**AVIS RELATIF À LA PROTECTION
CONTRE LES EVENTUELS EFFETS NOCIFS ET NUISANCES
PROVOQUÉS PAR LES RAYONNEMENTS NON IONISANTS
GÉNÉRÉS PAR DES ANTENNES ÉMETTRICES STATIONNAIRES**

Commune : COUVIN - Exploitant : ORANGE

Référence exploitant : 325N1_1 / 32325N1_1 / 42325N1_1 / 52325N1_1

Rapport n° 3906 / 2024

Figure 1 : Vue en plan des lieux de séjour et des points de contrôle

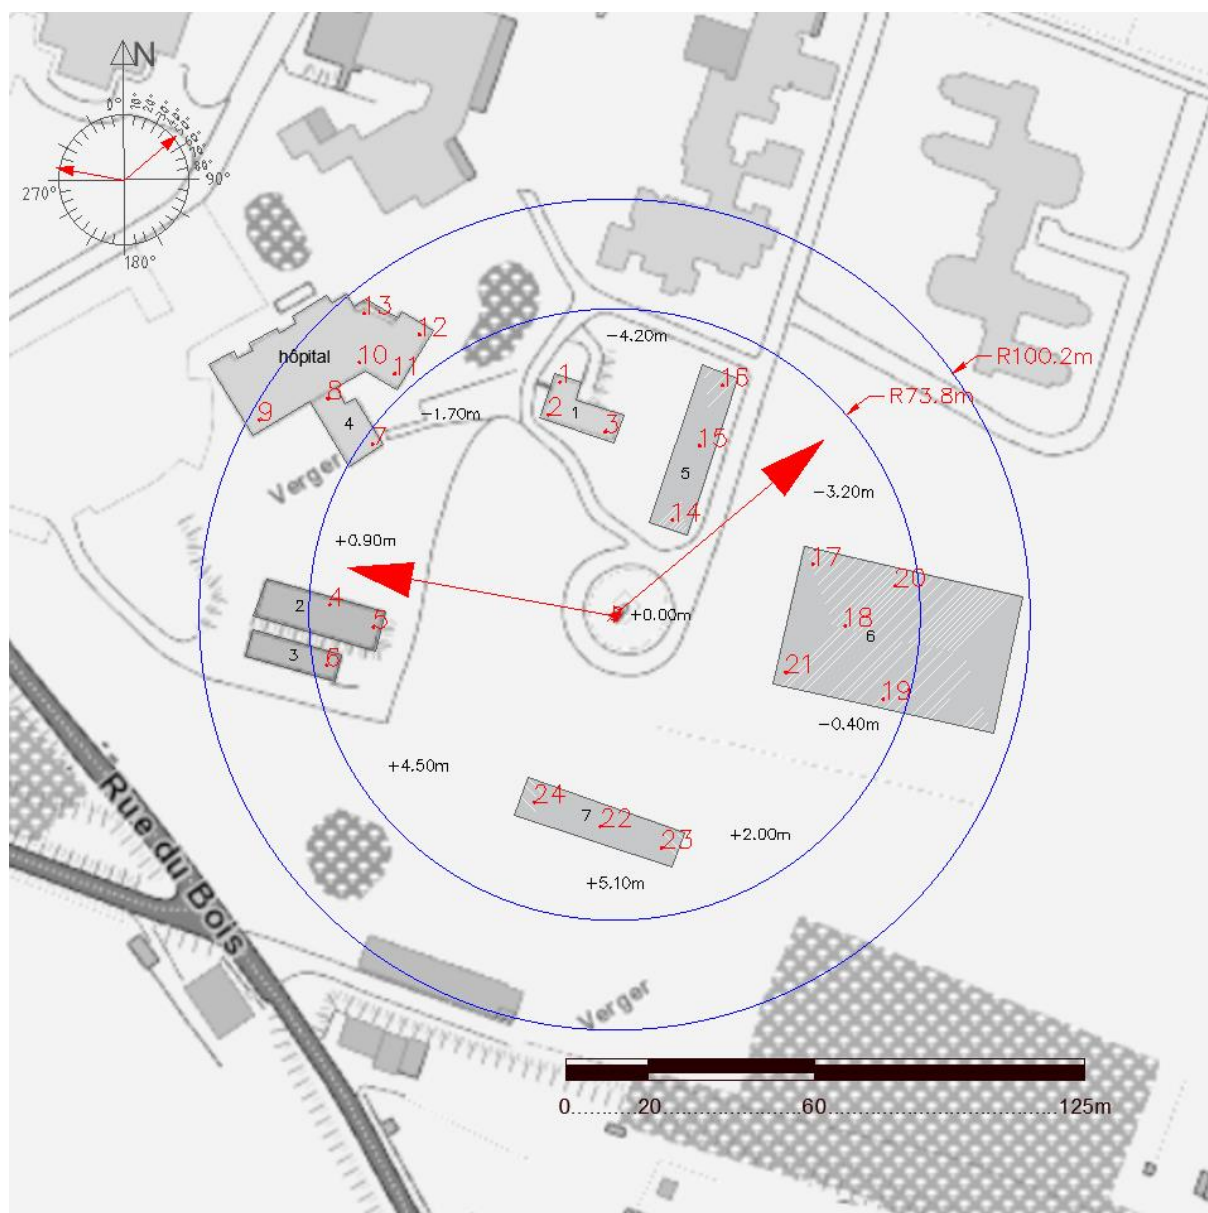
N° point de contrôle	LS	Atténuation (dB)	Indice d'exposition relatif à la limite par installation IE_i
5	2	3,0	0,026
15	5	3,0	0,024
4	2	3,0	0,024
9	4	3,0	0,021
6	3	3,0	0,020
17	6	3,0	0,020
16	5	3,0	0,019
14	5	3,0	0,014
7	4	3,0	0,012
8	4	3,0	0,011
20	6	3,0	0,010
18	6	3,0	0,010
13	4	3,0	0,009
10	4	3,0	0,008
11	4	3,0	0,008
3	1	3,0	0,007
12	4	3,0	0,006
2	1	3,0	0,005
1	1	3,0	0,005
21	6	3,0	0,004
24	7	3,0	0,004
19	6	3,0	0,003
22	7	3,0	0,001
23	7	3,0	0,000

En ce qui concerne les antennes de l'installation mentionnées dans le tableau 1, la distance maximale à laquelle la limite pourrait être atteinte, à l'extérieur, est égale à 86,3 m. S'il n'y a pas de LS à une distance inférieure, les antennes respectent forcément la limite d'immission.

Dans le cas des LS situés à l'intérieur des bâtiments, une atténuation d'obstacle est prise en compte et il en résulte que la distance maximale à laquelle la limite pourrait être atteinte se réduit à 61,1 m.

Figure 2 : Vue en plan des installations d'antennes dans un rayon de 300 mètres autour de l'installation faisant l'objet de la demande d'avis

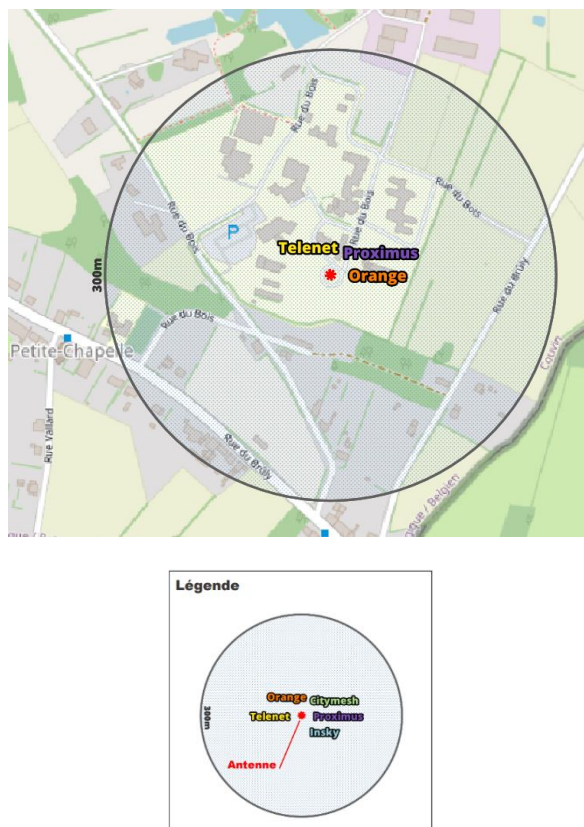
- il y a au plus 4 installations d'antennes émettrices stationnaires présentes dans la zone d'évaluation de 300 mètres de rayon représentée dans la figure 2, y inclus l'installation référencée dans le paragraphe 2 : la limite cumulative définie à l'article 4, §2 du décret est nécessairement respectée dans les lieux de séjour à l'intérieur de la zone d'évaluation de 300 mètres de rayon ;

Compte tenu des considérations ci-dessus, il apparaît que l'intensité du rayonnement électromagnétique généré, dans les lieux de séjour situés dans un rayon de 300 mètres autour de l'installation référencée dans le paragraphe 2, par l'ensemble des antennes émettrices stationnaires de l'ensemble des exploitants du même site d'antennes émettrices stationnaires respecte la limite fixée à l'article 4, § 2 du décret.
